CORPORINOQUIA

Resolución No. 500.36.23 2187 *Fecha* 29 DIC 2023

"POR LA CUAL SE NIEGA UN PERMISO AMBIENTAL Y SE TOMAN OTRAS DETERMINACIONES"

1. Mediante oficio radicado en la Corporación Autónoma Regional de la Orinoquia CORPORINOQUIA, bajo el No. YO. 2022-02452 del 28 de febrero de 2022, la CONCESIONARIA VIAL DEL ORIENTE - COVIORIENTE, con Nit. 900.862.215-1, solicitó el permiso de ocupación de cauce para el alcantarillado pluvial de la unidad funcional 4 Villa Carola, jurisdicción del municipio de Monterrey, Departamento de Casanare.

Figura 8. *Detalle Estructura sumideros aguas lluvias*

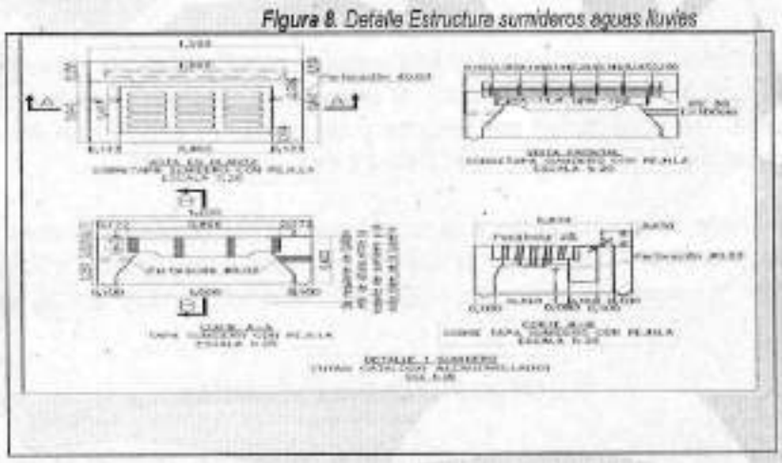
Cabe mencionar que las aguas lluvias que son vertidas sobre el caño Quemones corresponden a las aguas lluvias que se depositan en la vía y que para su control y disposición final se construyó un sistema de alcantarillado pluvial compuesto por sumideros, colectores, rejillas y la cual se detalla en las Figuras 8 y 9.

Figura 10. *Detalle punto de vertimiento Caño Quemones*

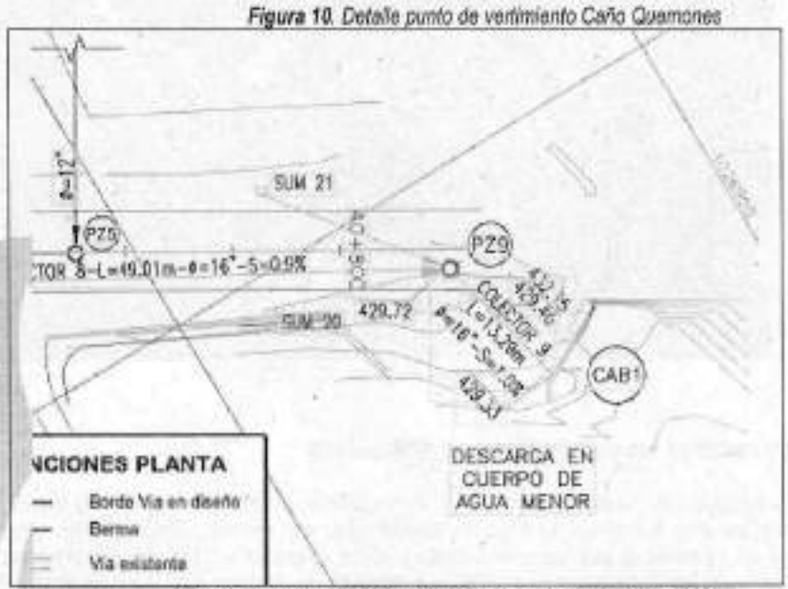
Así las cosas, en el presente concepto técnico no se viabiliza ocupación de cauce como quiera que de acuerdo con la visita técnica y las obras ejecutadas para el vertimiento de aguas lluvias no se construyó obra o estructura de descarga que hiciera ocupación de cauce.

- *La instalación de la tubería de descarga sobre la aleta del puente del costado derecho aguas abajo se en el Centro poblado Villacarola del Municipio de Monterrey, se ubicada en la jurisdicción de Corporinoquia, no generará impactos negativos relevantes en cuanto a las características físicas del cauce del Caño Quemones, y que la información*

Así las cosas, es necesario que la Concesionaria Vial del Oriente COVIORIENTE S.A.S, teniendo en cuenta que la tubería de descarga se encuentra inmersa en la estructura del puente, se garantice la protección de la estructura del puente por futuras afectaciones a la misma producto de vertimiento de las aguas lluvias por haberse instalado la tubería de descarga sobre parte de la estructura de dicho puente, , en consecuencia de ello se pudo verificar que no se presenta ocupación de cauce por lo tanto no se viabiliza este permiso como quiera que no se requiere.
